改善箇所説明図

改善の内容

加速ポンプ室断面図

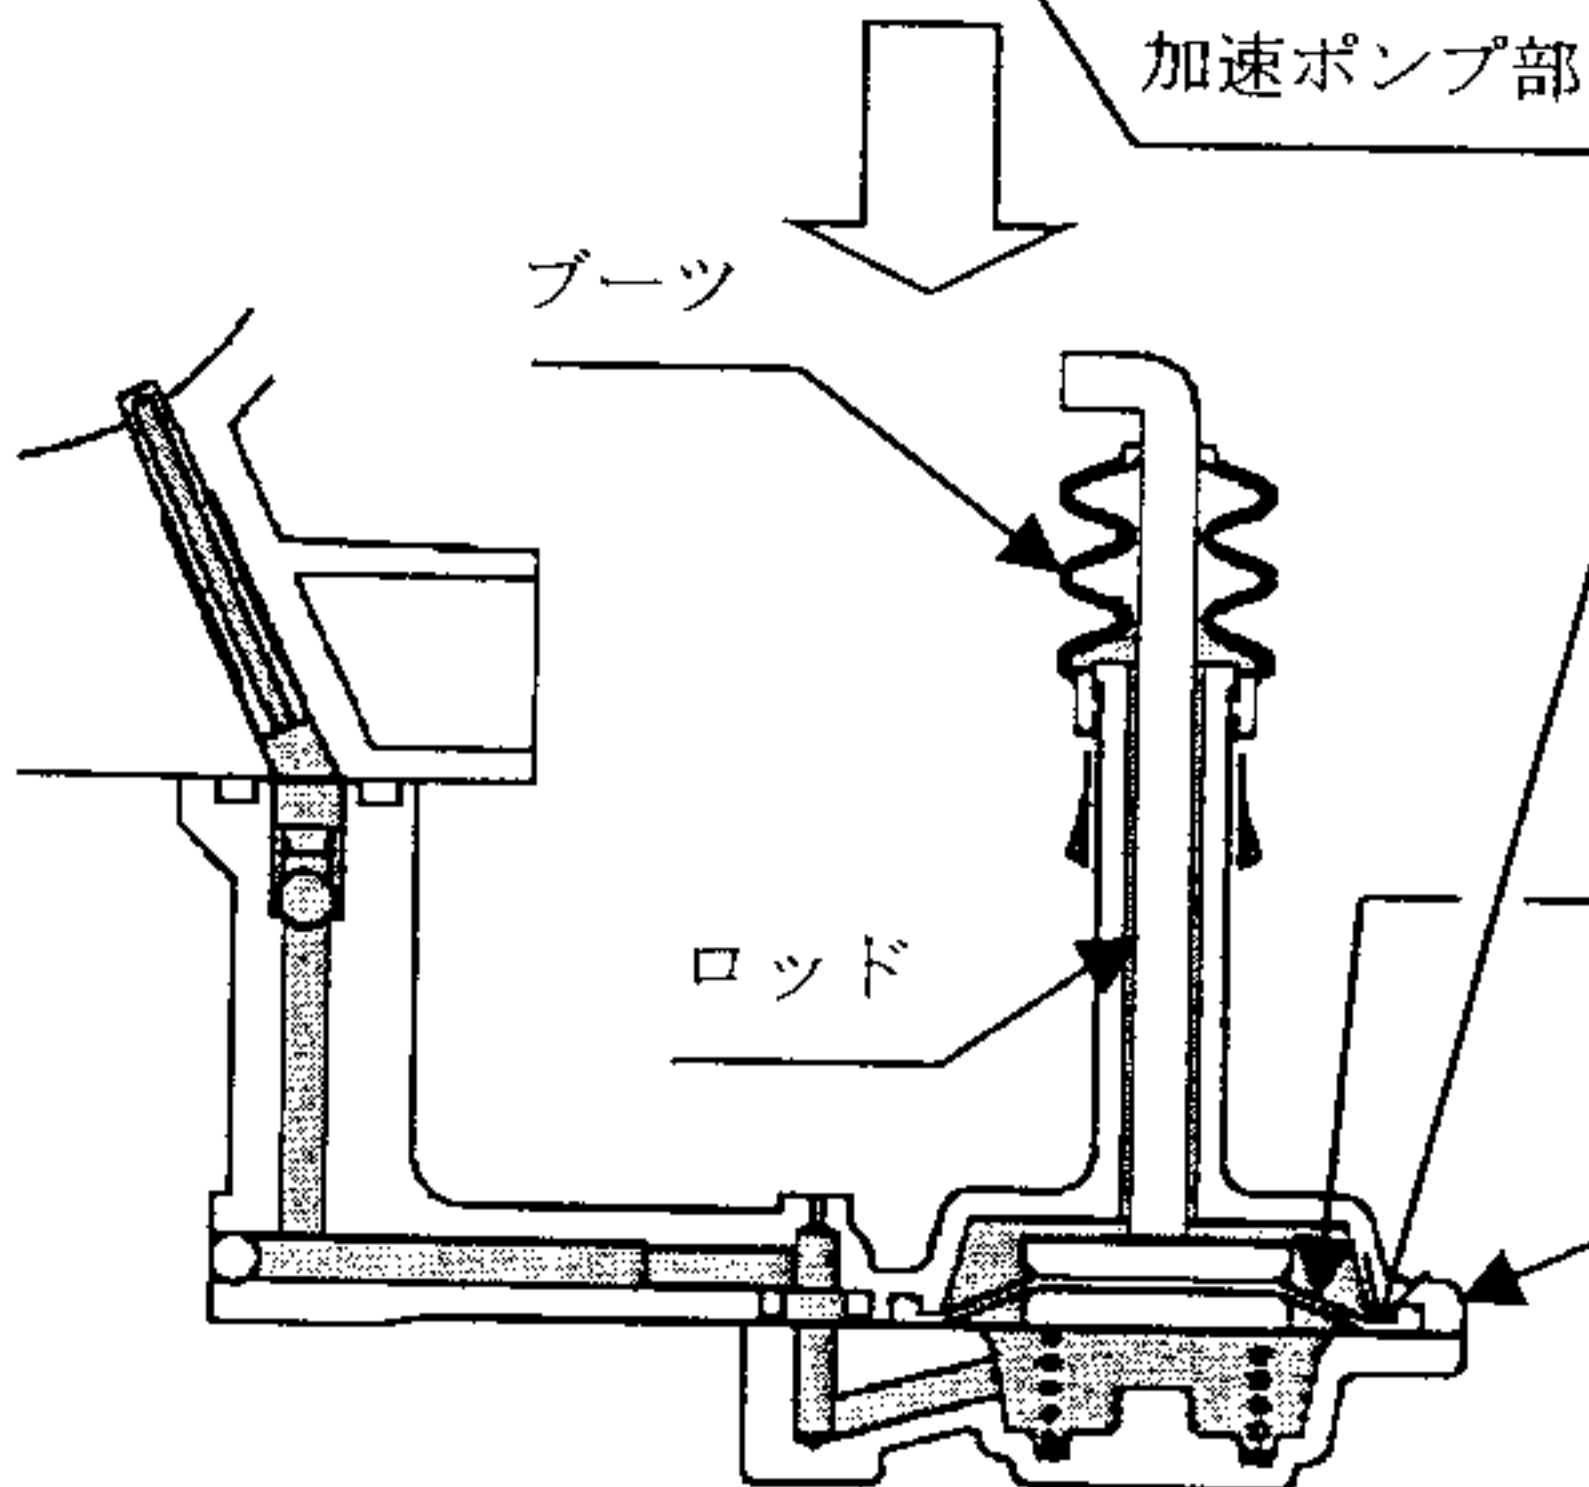
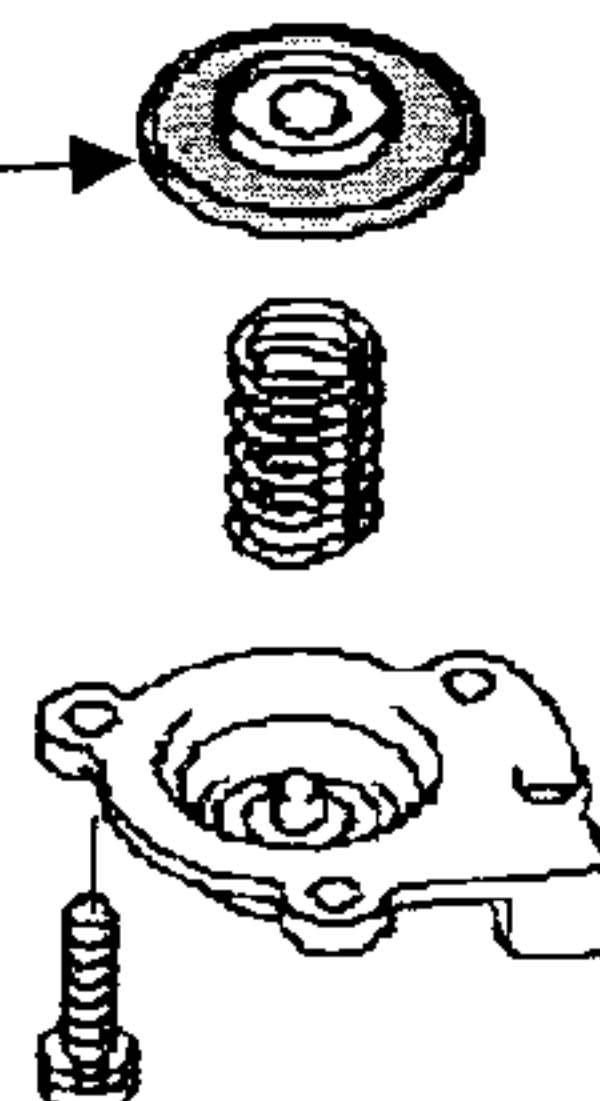
基準不適合発生箇所

キャブレタの加速ポンプ室内のダイヤフラムに厚さ寸法が不適切なものを組み付けたため、キャブレタとダイヤフラムの組合せにより、ダイヤフラムが膨潤した場合、ダイヤフラム内部の応力が過大となり破損するものがある。そのため、そのまま使用を続けると、加速ポンプのロッド上部のブーツ部から燃料が漏れるおそれがある。

全車両、ダイヤフラムを対策品と交換する。

識別：キャブレタ中央部後ろ側にあるロットマーク刻印部の上部に識別用ポンチマークを打刻する。
